הועדה המקומית לתכנון ובנייה - בת-ים

פרוטוקול החלטות ישיבת ועדת משנה
ישיבה מס' 14 ביום רביעי תאריך 25/12/2025 י"ג כסלו, תשפ"ו בשעה 17:00

שם: בי/888 - התאחדות עירונית - מתחם מטרו דרום - קוממיות

נושא: דיוון בהתקנדזיות

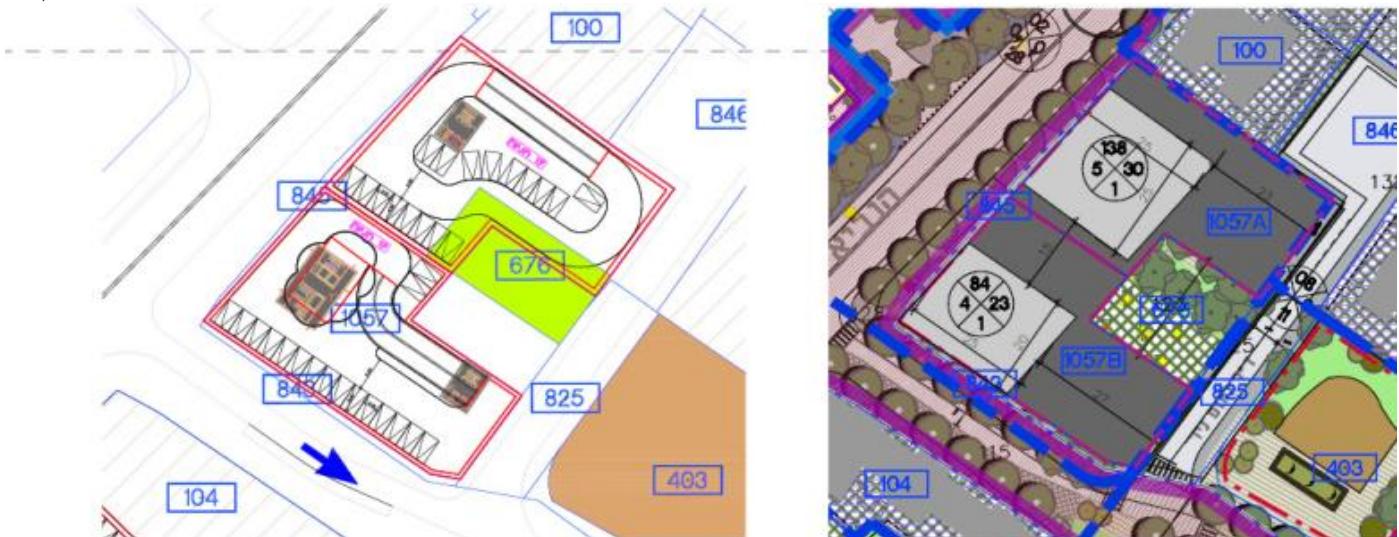
7. **טענה חוזרת כי יש לאפשר את המשך השימוש במבניםקיימים עד להוצאת היתר בmgrשי ההקציה - מומלץ לקבל את הטענה.**
לסעיף 6 המשך השימוש הבא: "במגרשים אשר בנויים בהם מבנים בהתאם להיתר בניה שניתן כדין, יותר המשך השימוש במבנים ובתכליות אלה ללא שינוי. בכל מקרה בו יידרש תוספת, שינוי או הרחבה, יחול על מגרשים אלו הוראות תכנית זו במלואן. למבניםקיימים ניתן יהיה להוציא היתר בניה לצרכי שיפוץ, תחזוקה, הנגשה ובתיות בלבד".

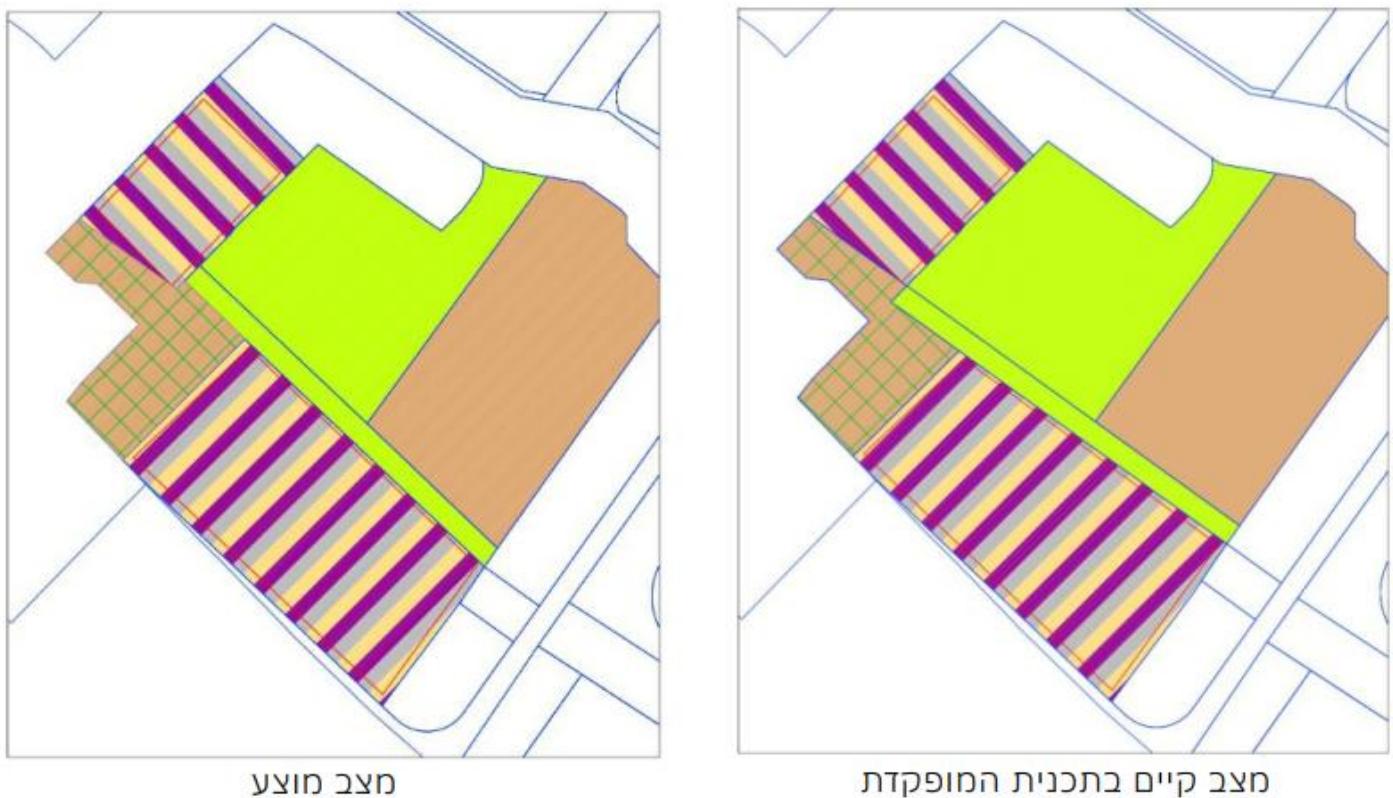
5. לטענה כי בהתאם לסעיף 6.4 להוראות התכנית, טקן החניה למגורים הינו 8:0 בטבחת הראשונה, וכי מבוקש מהועדה להוראות על קביעת טקן חניה 1:1 עברו ייחידות הבעלים – **מומלץ לדחות את הטענה**. ראה סעיף 3.g במשמעות הכללי.
